SOBRE LA
AMPLIACIÓN
DEL
MUSEO SOROLLA

MADRID
CIUDADANÍA
PATRIMONIO

EL MUSEO SOROLLA SE AMPLÍA

Plantas semisótano y baja del Museo Sorolla con la ampliación prevista. Nieto Sobejano Arquitectos.

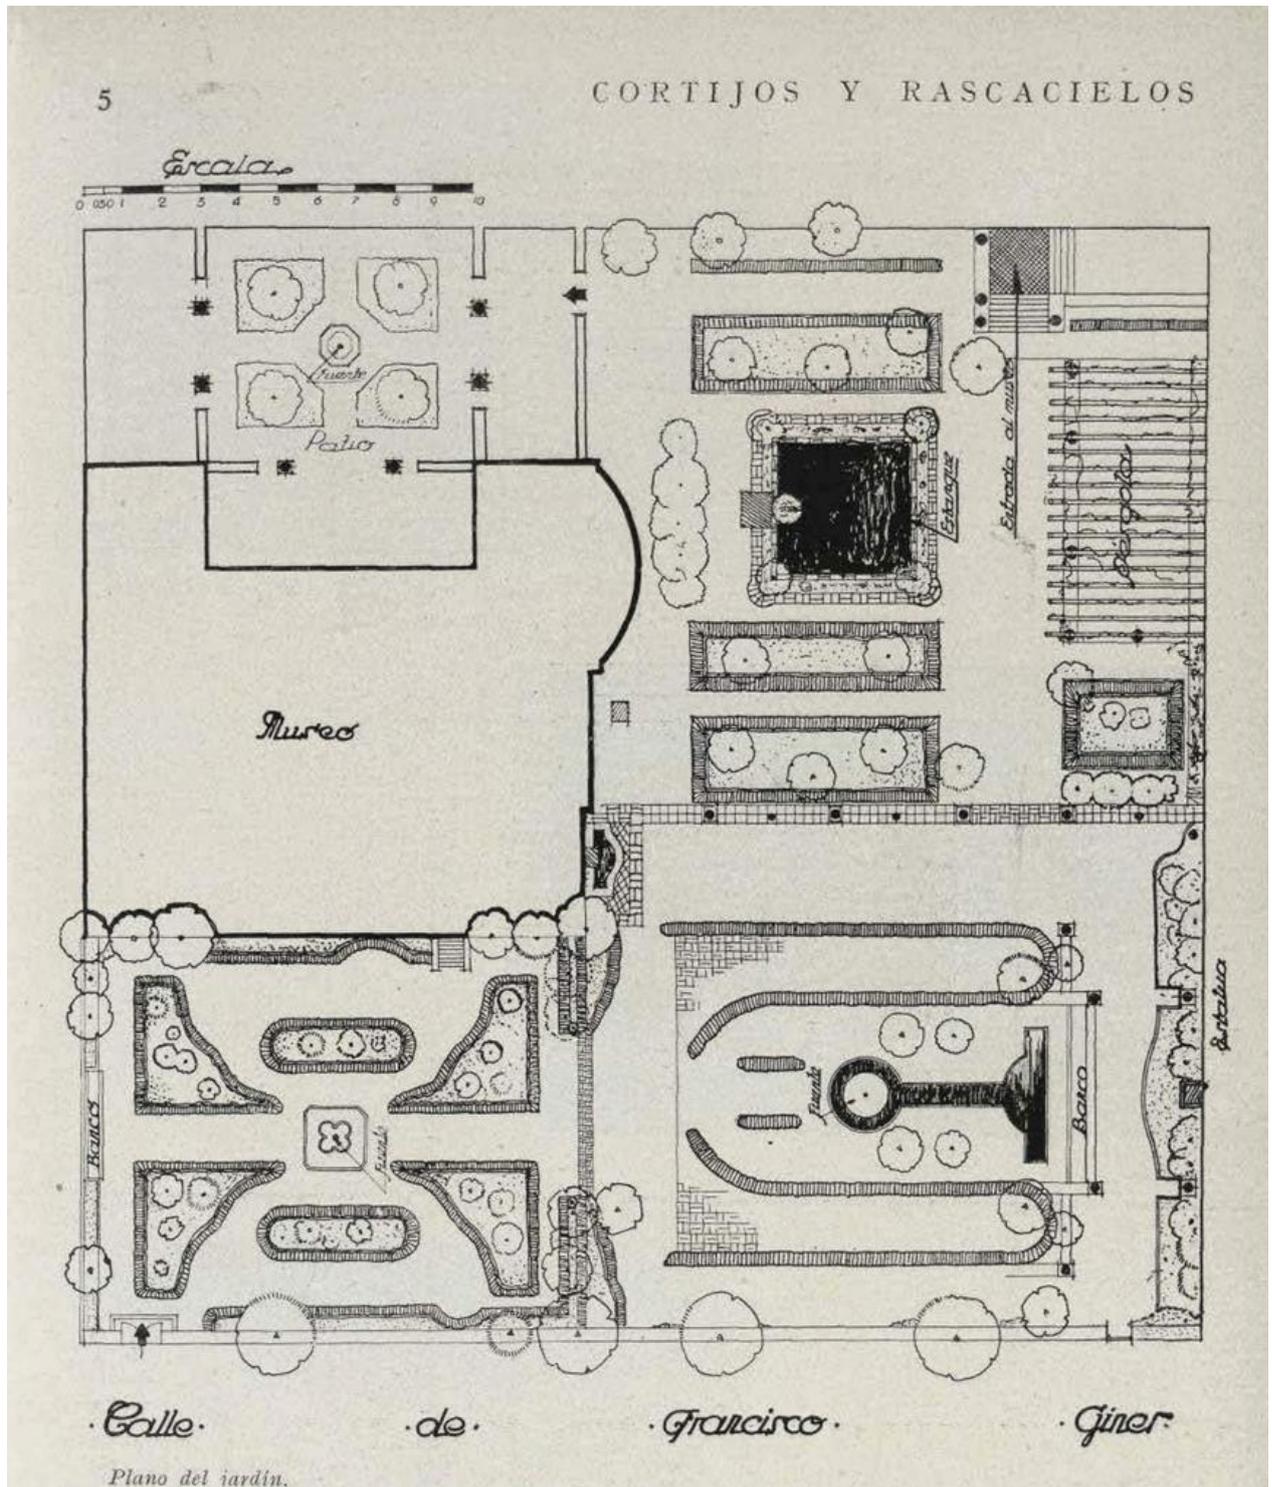
Cerramientos del "patio andaluz" originalmente abiertos

Nuevo ascensor en el ámbito de la antigua escalera de servicio

Así, sorprende que se pretendan cerrar definitivamente los cuatro costados del patio “andaluz”, que en origen estaba abierto por tres costados y que hoy se encuentra parcialmente acristalado precisamente para remediar la falta de espacio del edificio actual, que debería quedar resuelta con la ampliación proyectada; por lo que no se entiende que se desprecie la oportunidad de recuperar este espacio tan interesante tal y como estaba en un principio, máxime cuando la superficie ganada al cerrar estas crujías se dedica a cafetería del Museo, un uso complementario (casi completamente prescindible en el entorno urbano en que se halla el inmueble) que debería encontrar fácil acomodo en el local anexo de la ampliación.

Sección longitudinal del Museo Sorolla con la ampliación prevista. Nieto Sobejano Arquitectos.

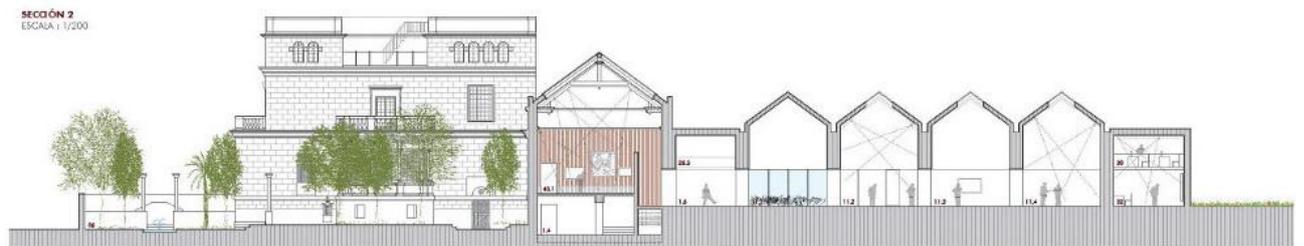
Igualmente sorprende que se destine a instalaciones el torreón nordeste del edificio original, del que se eliminaría el forjado superior, pues parece que estas instalaciones también podrían ubicarse en la nueva ampliación, sin necesidad de intervenir en el inmueble protegido.
